## TILLAGA

**Viðtakandi:** Skipulags- og samgönguráð

**Sendandi:** Skrifstofa samgöngustjóra og borgarhönnunar

### ***Sægarðar, breytingar á gatnamótum við Vatnagarða og Sæbraut.***

Mynd 1 Forhönnun að breytingum á gatnamótum Sægarða við Vatnagarða og við Sæbraut.

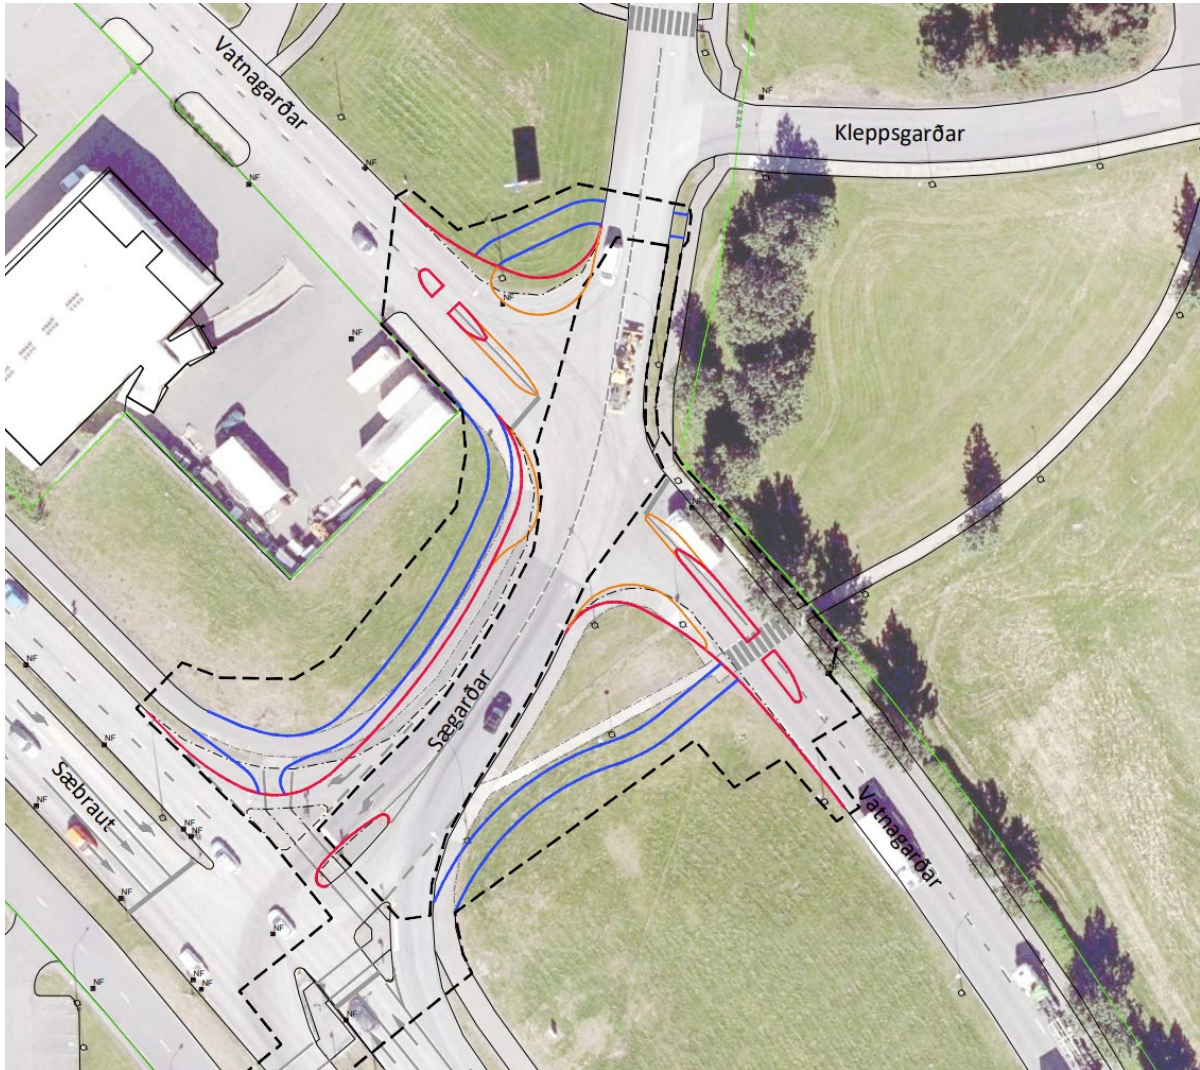
Lagt er til að skipulags- og samgönguráð samþykki að hægribeygjuframhjálaup af Sægörðum inn á gatnamót Sæbrautar verði aflagt.

Skrifstofa samgöngustjóra og borgarhönnunar hefur í samstarfi við skrifstofu framkvæmda og viðhalds, Faxaflóahafnir, Veitur og Vegagerðina unnið að hönnun breytinga á Sægörðum við Vatnagarða og Sæbraut. Verkefnið var tekið fyrir hjá skipulags- og samgönguráði 24. mars síðastliðinn en til stóð að framkvæmdir færu fram vorið 2021. Framkvæmdum var frestað þar sem tilboð sem bárust í verkið voru öll töluvert yfir kostnaðaráætlun. Vegna þessa gafst tækifæri til að ganga lengra í að bæta aðgengi og öryggi gangandi vegfarenda á leið eftir stífg samsíða Sæbraut sem og að bæta flæði umferðar frá Sægörðum inn á Sæbraut. Endurskoðaða hönnun má sjá á myndinni að neðan þar sem tvær akreinar eru fyrir þá sem taka vinstribeygju frá Sægörðum inn á Sæbraut, en umferð til hægri nýtir hægri akreinina með umferð til vinstri.

Ráðið hefur áður samþykkt að hægribeygjuakrein frá Sægörðum á gatnamótum við Sæbraut sé lengd til að draga úr uppsöfnun ökutækja inn í gatnamótin við Vatnagarða sem og að gönguleiðir séu bættar og að miðeyjur séu gerðar á Vatnagörðum beggja vegna gatnamótanna. Ekki er fyrirhugað að breyta því.
